PRESTA ESCLARECIMENTOS

PREGÃO ELETRÔNICO Nº 30/2025

OBJETO: Registro de Preços para **MATERIAIS ELETROMECCÂNICOS/ELETROTÉCNICOS** para Iluminação Pública, destinadas aos municípios de ALVINLÂNDIA, ASSIS, BASTOS, CAIABU, CHAVANTES, CAMPOS NOVOS PAULISTA, ESPIRITO SANTO DO TURVO, GÁLIA, IBIRAREMA, IEPÊ, JOÃO RAMALHO, LUTÉCIA, MANDURI, MARACÁI, NANTES, OCAUÇU, OSCAR BRESSANE, OURINHOS, PALMITAL, PARAGUAÇU PAULISTA, PAULISTÂNIA, PIRATININGA, PIRAPOZINHO, PLATINA, QUINTANA, RANCHARIA, SAGRES, SALTO GRANDE, SANDOVALINA, SANTA CRUZ DO RIO PARDO, SÃO PEDRO DO TURVO, TACIBA e TARUMÃ.

SOLICITANTE: LITEN TECNOLOGIA PARA CIDADES.

Figura 6 - Braço 3M, desenho técnico.

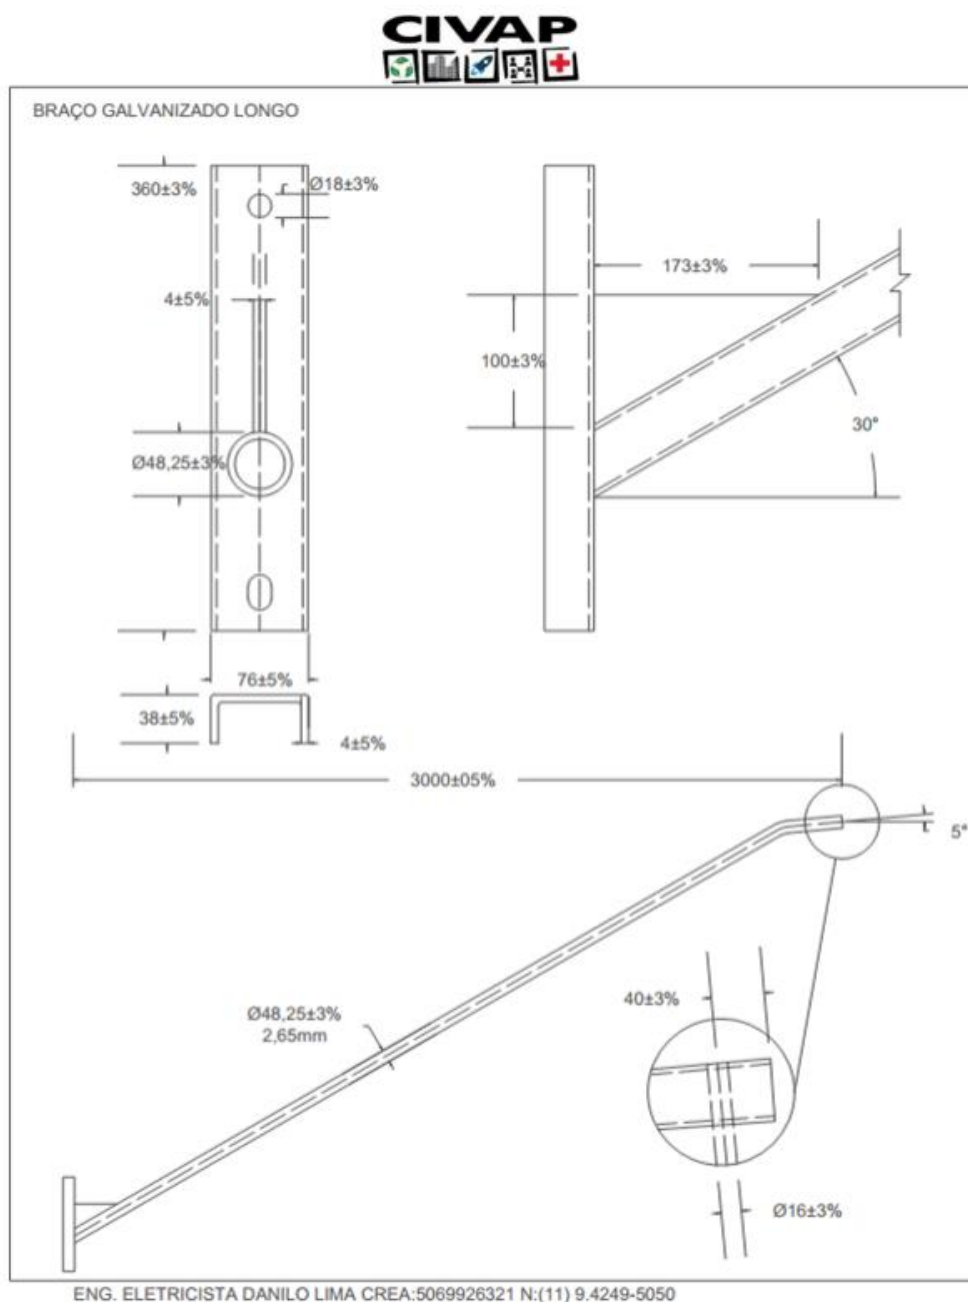
No que se refere aos itens "**suportes retos**" e "**braços de iluminação**", solicitamos que sejam disponibilizados os seguintes dados técnicos, essenciais para a correta formulação de nossa proposta comercial:

- **Diâmetro do tubo** [do suporte/braço];
- **Espessura da parede** do material;
- **Ângulo** do braço em relação à luminária.

Adicionalmente, solicitamos a **disponibilização dos respectivos desenhos técnicos** dos itens em questão, a fim de garantir a precisão e a adequação de nossa oferta às especificações exigidas.

A imagem aponta diâmetro do tubo (48,25mm), espessura mínima do tubo (2,65mm), todos os ângulos necessários (30° de elevação do tubo e 5° na fixação da luminária).
